ORD. N° : 515
ANT. : PROYECTO DE DISEÑO DE PAVIMENTACIÓN PARTICIPATIVA DE LA VÍA ARAUCO ENTRE COQUIMBO Y EMILIO SOTOMAYOR, CORRESPONDIENTES AL SECTOR 4, CALAMA.
MAT. : ENVÍA OBSERVACIONES A PROYECTO DE DISEÑO DE PAVIMENTACIÓN PARTICIPATIVA DE LA VÍA ARAUCO ENTRE COQUIMBO Y EMILIO SOTOMAYOR, CORRESPONDIENTES AL SECTOR 4, CALAMA.
ADJ. : No Hay

PROYECTO PAVIMENTACIÓN ARAUCO:

Figura 1

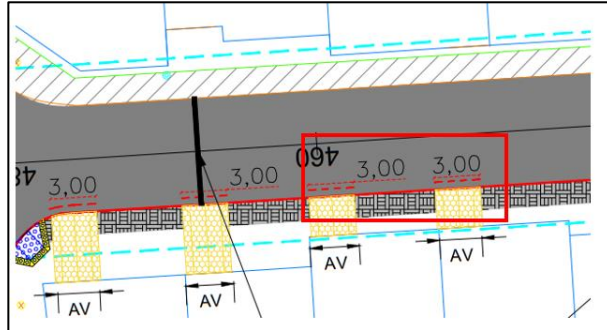
8. Corregir perfiles proyectados en atención a las nuevas observaciones.
9. En las intersecciones de Arauco con Eleuterio Ramírez y Chacabuco, se visualizan entradas vehiculares en las áreas en donde se proyectan los dispositivos de rodado.
10. Accesos vehiculares deben proyectarse hasta la línea oficial, en los casos que la línea oficial se encuentre por delante de la línea de edificación.
11. Incorporar dispositivos de rodado por proyección de nuevas aceras.
12. En intersección con Psje. Arauco y Narzareth, indicar largo de solera rebajada.
13. Eliminar de la planta texto indicado como puntos altos y bajos, esto se debe apreciar en planta de aguas lluvias.
14. Corregir hatch de solera rebajada para los accesos vehiculares proyectados (ver figura 1).
